## **AYUNTAMIENTO DE CASAR DE CÁCERES**

*ANUNCIO de 17 de febrero de 2022 sobre aprobación definitiva de la modificación de las Normas Subsidiarias Municipales n.º 14. (2022080224)*

Detalle modificación propuesta (Alineaciones).

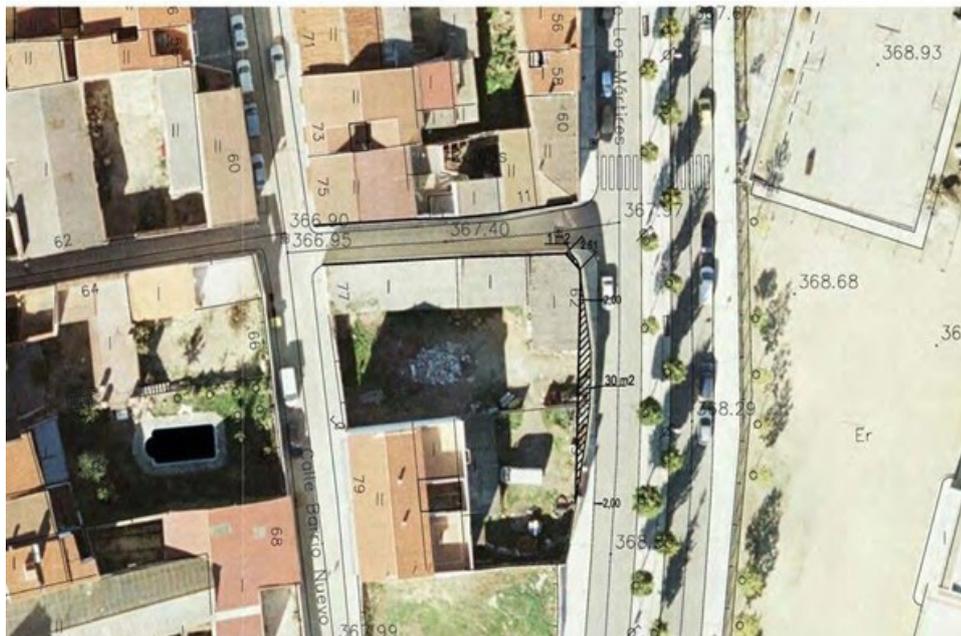
El objeto del presente documento es la modificación de las alineaciones definidas en la calle Ejido de Abajo a la altura del nº 62, donde se produce un estrechamiento puntual de las mismas, proponiendo eliminar dicho estrechamiento puntual, aumentando, por tanto, la superficie del vial.

Por otro lado, y puesto que existe una indefinición evidente del trazado de las alineaciones en la Travesía América, se propone su ajuste y definición de forma que el trazado de las alineaciones sea inequívoco.

El estrechamiento puntual que en una calle de 20 m de ancha no habría tenido la menor incidencia, puesto que podría haberse solucionado con un diseño de las obras de urbanización adecuado, pero que, al ejecutar la urbanización, que se realiza con una sección única de dos carriles por sentido, bulevar central y aceras laterales, y absorbiendo éstas los estrechamientos puntuales del vial, no solucionó. Así, nos encontramos que el estrechamiento puntual lo absorbe íntegramente el acerado izquierdo (dirección norte) pasando de los más de 2,5 m. de ancho en el resto de la calle a los 0,8 m. impidiendo por tanto el tránsito peatonal normal por la citada acera, razón por la que se propone la modificación de las alineaciones.
